DETERMINAZIONE DEL DIRIGENTE SERVIZIO AIA-RIR 29 settembre 2022, n. 330

ID AIA 2284. Art. 29 - ter del D.lgs. n. 152/06 e s.m.i. Progetto per la chiusura definitiva (capping) e gestione post operativa della discarica comunale di Vieste in località "Landa la Serpe" - Gestore: Comune di Vieste (FG).

Figura 5: planimetria con indicazione dei pozzi esistenti e di nuova realizzazione per emungimento percolato

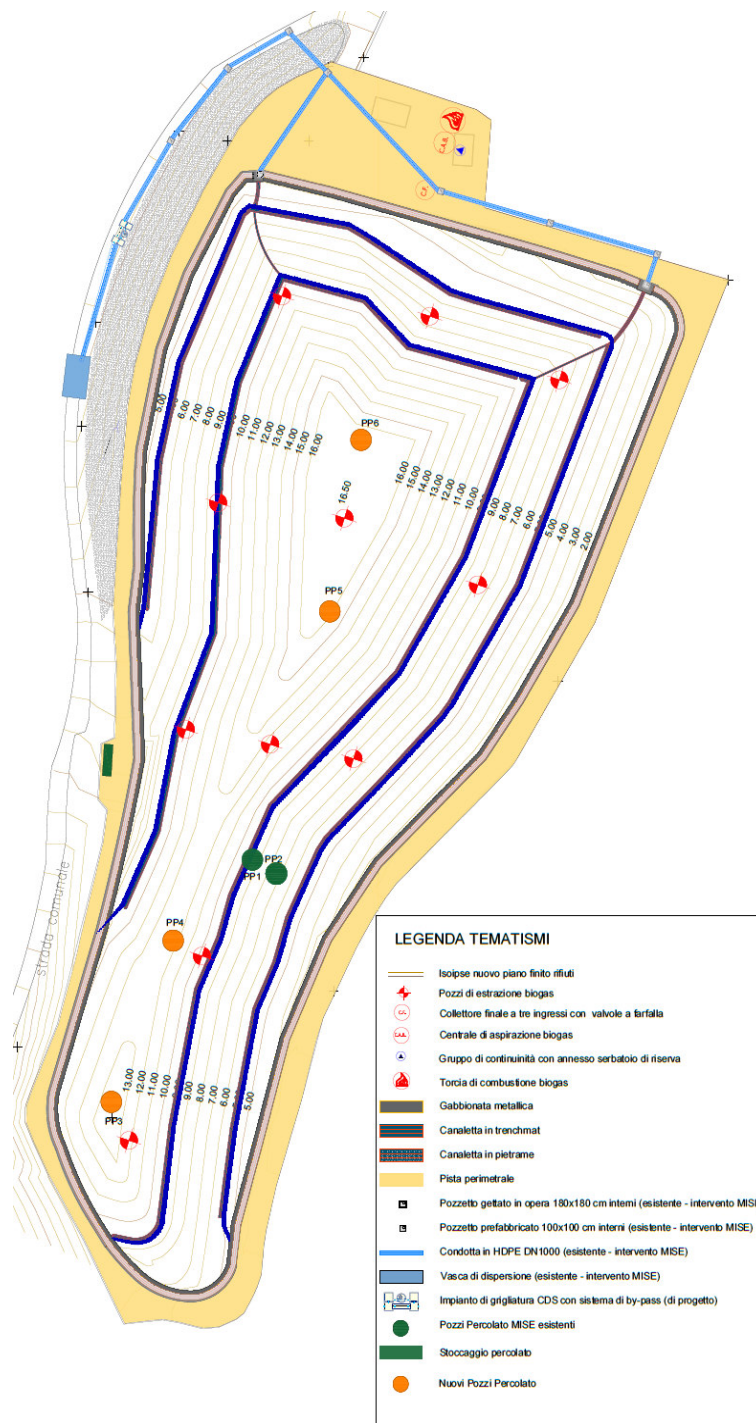
- *riguardo alla gestione del percolato la normativa di settore, D.lgs. 36/2003 e s.m.i. stabilisce che “il sistema di raccolta delle acque di percolazione deve essere progettato e gestito in modo da minimizzare il battente idraulico sul fondo della discarica compatibilmente con le caratteristiche geometriche, meccaniche e idrauliche dei materiali e dei rifiuti costituenti la discarica e compatibilmente con i sistemi di sollevamento e di estrazione”. I livelli di percolato riportati in progetto segnalano valori di battente anche di 11m rispetto al fondo della vasca, valori certamente oltre i minimi previsti dalla norma. Si chiede da subito di adeguare i tempi di smaltimento alle previsioni legislative. Il piano di post gestione dovrà riguardare lo smaltimento del percolato che si produrrà annualmente, non la ripartizione nei 30 anni del percolato già presente;*

- n.2 nuovi pozzi di emungimento per la vasca piccola, denominati PP3 e PP4;
- n.2 nuovi pozzi di emungimento per la vasca grande, denominati PP5 e PP6;
- quota percolato rilevata a dicembre 2021;
- quota percolato teoricamente raggiungibile, avendo considerato un franco di sicurezza di 2 m dal fondo della vasca;
- volume di rifiuti saturi di percolato oggetto di emungimento, definiti nella figura seguente come l'area di colore giallo, compresi tra la quota percolato rilevata e la quota percolato teoricamente raggiungibile.
